H24-D1-2深度12.38~12.97m 最新活動面の深度 (No.最-28) を変更

H24-D1-3深度34.23~34.52m 最新活動面の深度 (No.最-30) を変更

敦賀発電所2号炉 敷地の地形、地質・地質構造について

## H24-D1-2 深度12.38~12.97m 研磨片観察 断層面の認定

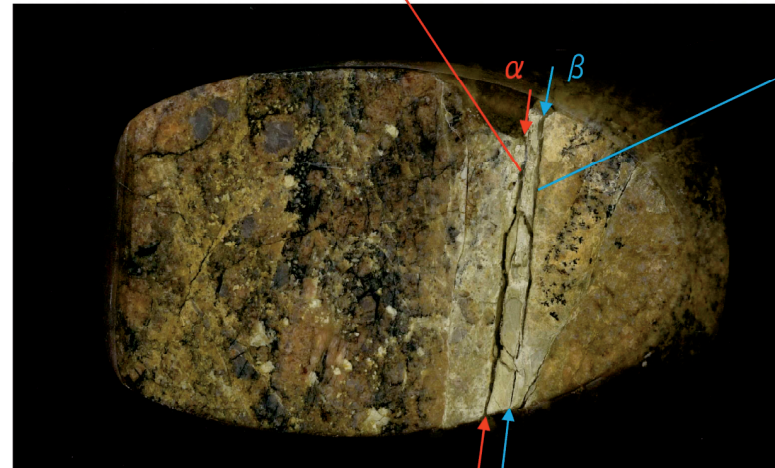
- ・研磨片観察において、CT画像観察の結果と同様に断層面 $\alpha$ 、断層面 $\beta$ が認められる。
- ・断層面 $\alpha$ は他の構造に切られておらず、細粒部を伴い、湾曲及び凹凸が認められ直線性に乏しい。不連続部は認められず、連続性に富む。
- ・断層面 $\beta$ は他の構造に切られておらず、細粒部を伴い、湾曲及び凹凸が少なく直線性に富む。不連続部は認められず、連続性に富む。
- ・ボーリングコア観察、CT画像観察、研磨片観察より、細粒部を伴い、最も直線的な深度12.87mの断層面 $\beta$ を検討対象の断層面とした。

### H24-D1-2 深度12.38~12.97m 薄片作製位置

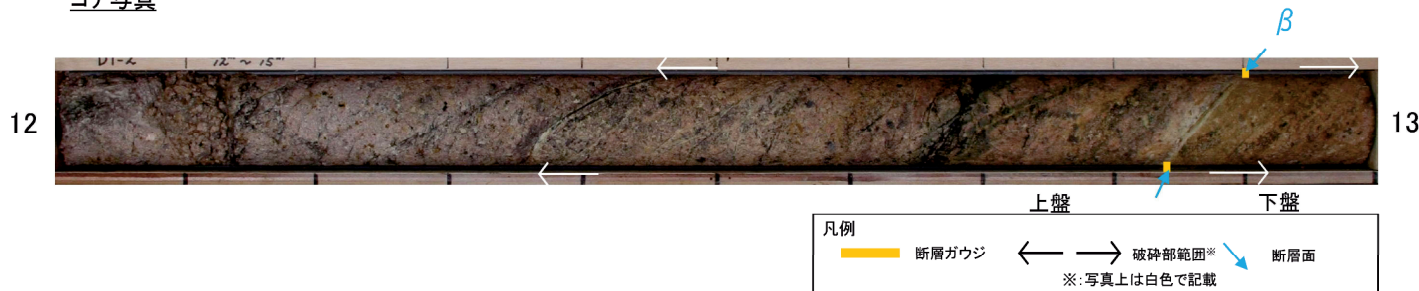
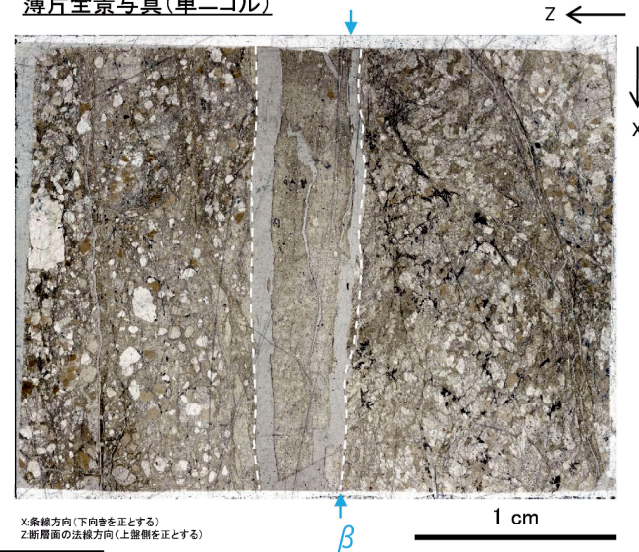
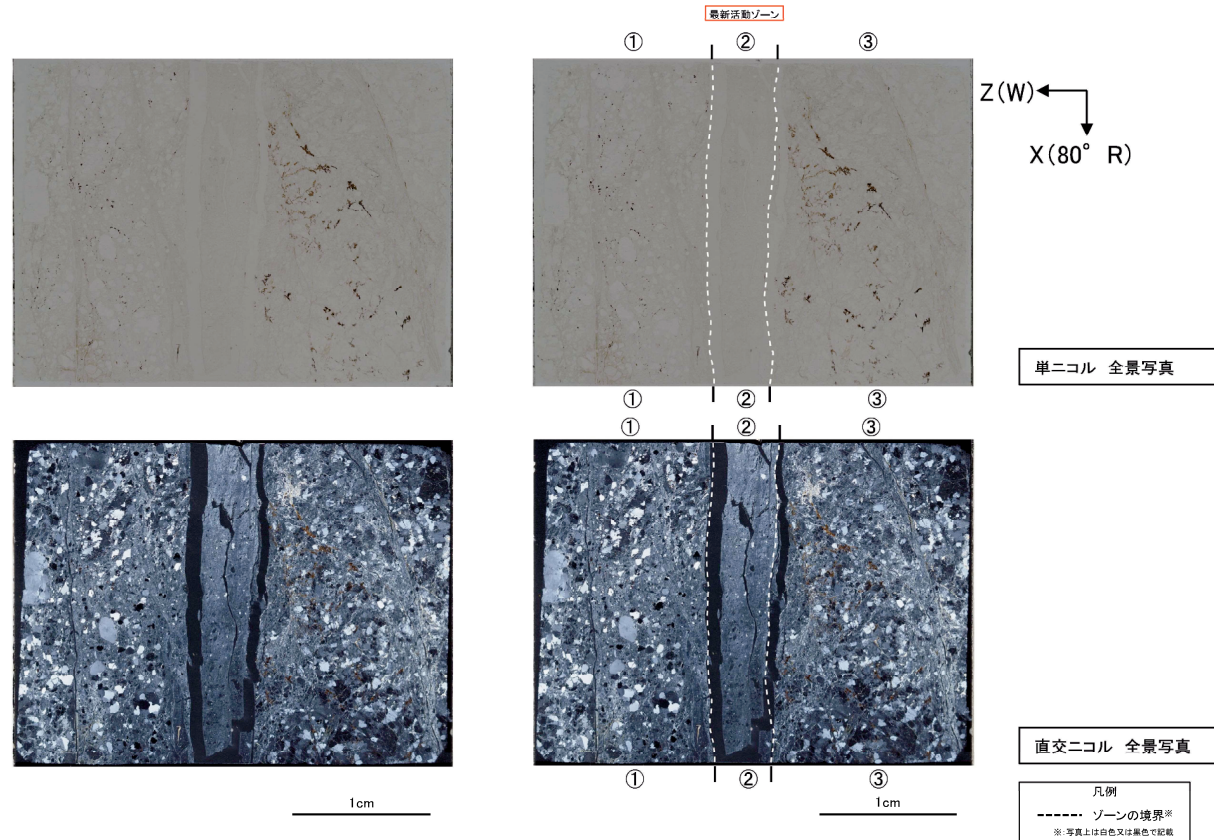
H24-D1-2深度12.38~12.97m 最新活動面の深度 (No.最-28) を変更

・薄片は断層面β及び細粒化が進んだ範囲を含むように作製した。

H24-D1-2 深度12.38~12.97m 薄片観察 最新活動面の認定

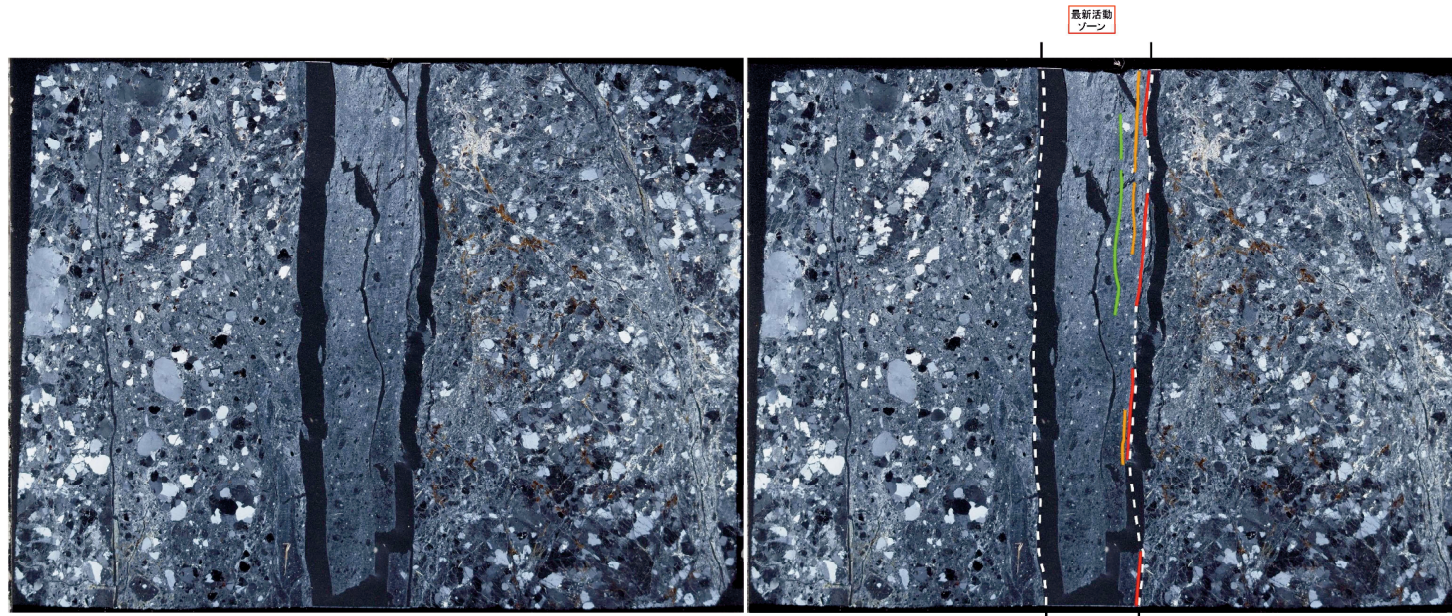
H24-D1-2深度12.38~12.97m 最新活動面の深度 (No.最-28) を変更

- ・深度12.87mにおける断層面β沿いの最新活動ゾーンでは、他の構造に切られていないY面A、Y面B、Y面Cが認められる。その分布を以下に示す。
- ・Y面Aは直線性に富み、連続性に富む。細粒部を伴う。他の面に比べて連続性・直線性に富む。
- ・Y面Bは直線性に富み、連続性はやや乏しい。細粒部を伴う。
- ・Y面Cは直線性はやや乏しく、連続性もやや乏しい。細粒部を伴う。
- ・以上のことから、Y面Aを最新活動面と認定した。

ボアホールカメラ展開画像との対比結果 (H24-D1-2 深度12.38~12.97m)

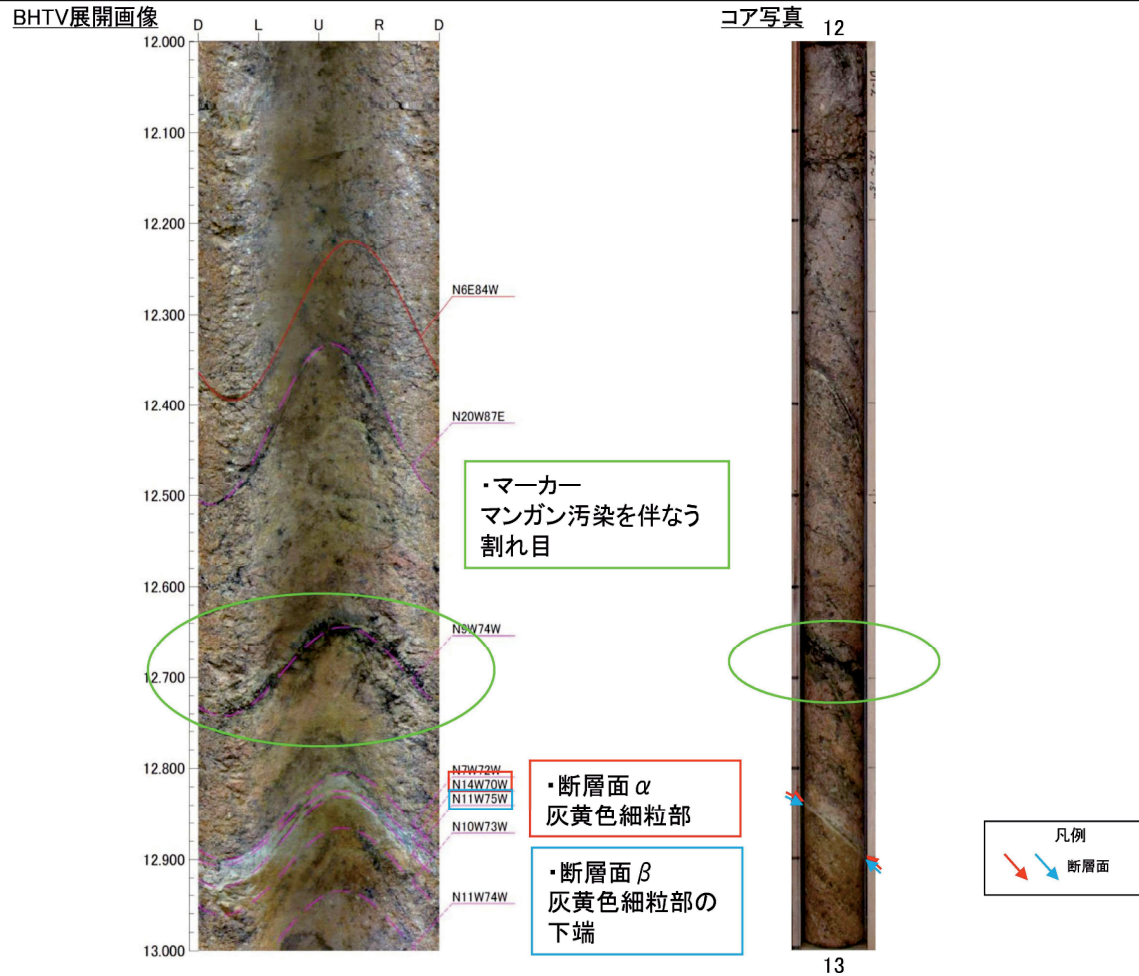
H24-D1-2深度12.38~12.97mの最新活動面の深度 (No.最-28) の変更に伴い走向・傾斜 (No.最-29) を変更

- ・ H24-D1-2 深度12.38~12.97mの破碎部の断層面  $\alpha$  の走向・傾斜はN14° W70° Wである。
- ・断層面  $\beta$  の走向・傾斜はN11° W75° Wである。

D-1破砕帯 薄片試料観察(H24-D1-3 深度34.40m)

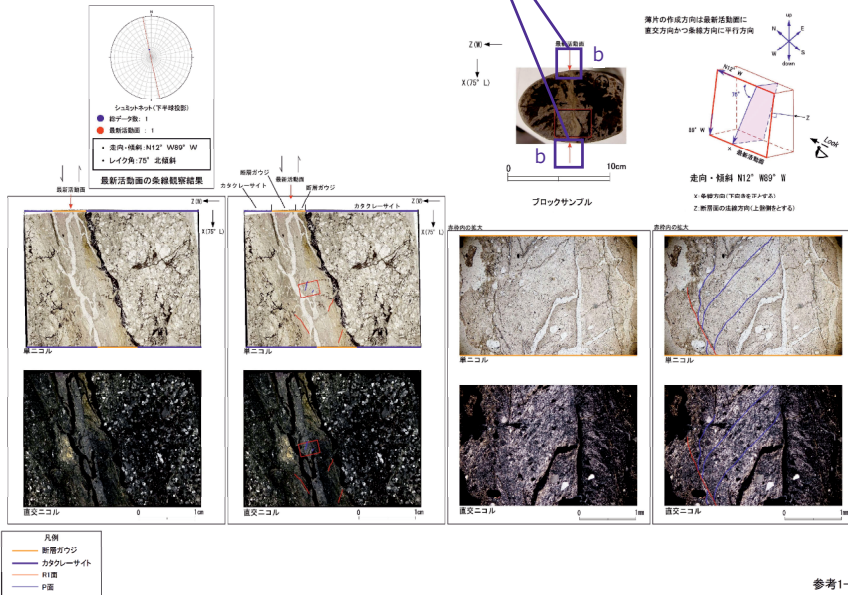
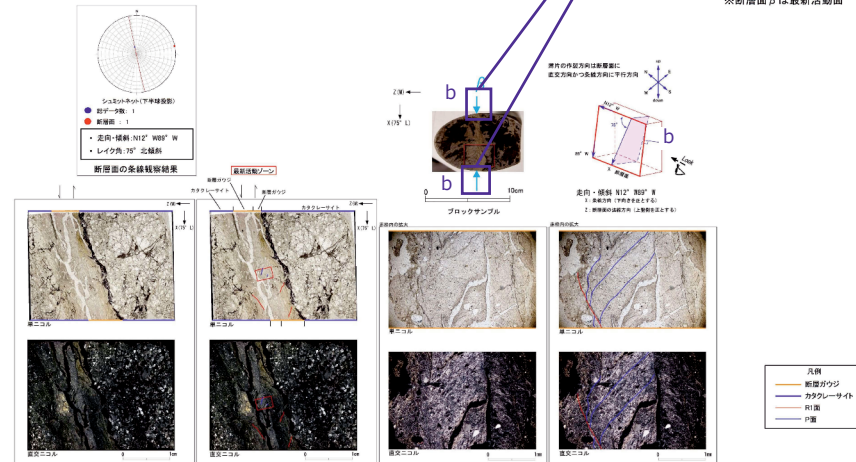
H24-D1-3深度34.23~34.52m 最新活動面の深度 (No.最-30) を変更

No.最-30  
(赤矢印位置)

H24-D1-3のボーリングコア(深度34.40m)から採取した薄片試料の観察結果によれば最新活動面の変位センスは、正断層成分が卓越する。

No.最-30  
(青矢印位置)

H24-D1-3のボーリングコアから採取した薄片試料の観察結果によれば最新活動ゾーンの変位センスは、正断層成分が卓越する。  
 ・最新活動ゾーン(以下の特徴が認められることから、断層ガウジと判断した。  
 > (断層ガウジ)せん断構造に伴う粘土鉱物の定向配列が認められる。  
 > (断層ガウジ)基質は粘土鉱物を主体とする。  
 > (断層ガウジ)粘土状部の分布は帯状で直線的である。  
 > 岩片は少ない。  
 > (断層ガウジ)丸みを帯びている岩片が多い。  
 > (断層ガウジ)レンズ状に引き延ばされた岩片が認められる。
